Notat

Bilag 8 Notat om henvendelser modtaget i høringsperioden

1. september 2022

Sagsnummer
2022-0071221

3. Installationer på tag/højde

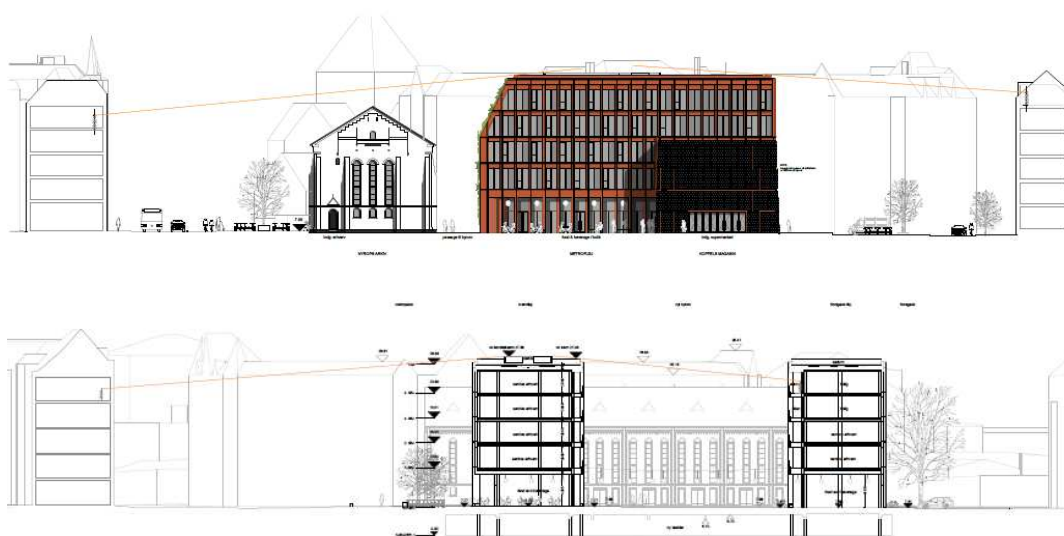
Bygherre (nr. 63) ønsker at samle teknik til køleanlæg på taget i et større felt mod metrostationspladsen. Bygherre har supplerende oplyst, at der ønskes en maksimal højde på 0,3 meter over sternkanten, inkl. afskærmning, på et område placeret 3 meter inde på taget målt fra facader. På nedenfor viste illustrationer ses, at anlægget ikke vil være synligt i forhold til omkringliggende bebyggelse.

- § 6, stk. 3. Bebyggelsens højde
c) "...Bygningshøjden, fastsat ovenfor, kan overskrides med op til **0,3 m hvad angår nødvendig teknik på tag placeret i det på tegning 5b markerede felt, og 1 m hvad angår mindre, nødvendige afkast og indtag til ventilation og op til 3,5 m** for hvad angår elevator- og trappetårne, når de er nødvendige for at kunne udnytte udendørs opholdsareal på tag...."
- Lokalplantegninger tilrettes
Nr.5b Bebyggelsens omfang og placering
-Der angives et felt, hvor højden kan overskrides med 30 cm.
- Redegørelsen
-Konsekvensrettes bla. på illustrationsplan.

-Facader mod metrostationsplads og byrum

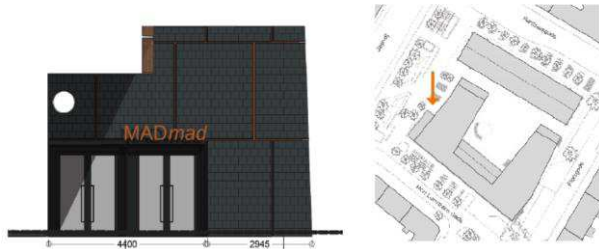
Bygherre (nr. 63) ønsker større åbenhed i stueetagens facade mod byrum (facade h på lokalplantegning 6a) i modulets fulde bredde i 1-2 etage (dobbelthøj) på i alt 13,5 m, hver etage for sig.

Bygherre ønsker også, at min. bredde ændres for sideindgang til supermarked fra 4 m til 4,5 m så det går op med modulmålet på 2x2,25 m.

-Vinduer på langsiderne

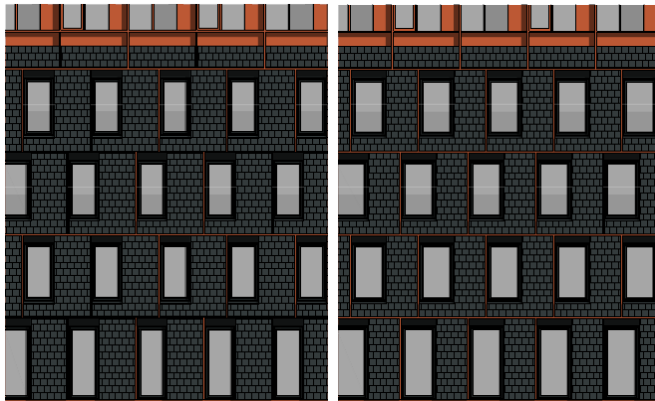
Bygherre (nr. 63) ønsker at bredde på vindueshuller på bygningen langsider (facade f og h) forøges af hensyn til dagslys i boliger, da beregning (med 10%-reglen) viser, at der er behov herfor. Bredden på murhuller ønskes forøget med 16 cm (se illustration nedenfor til højre). Alternativt ønskes bredden forøget yderligere til 21 cm. Bygherre ønsker, at der i lokalplanen gives mulighed for, at der kan arbejdes med begge bredder. De i lokalplanforslaget muliggjorte vinduesbredder er vist til venstre.
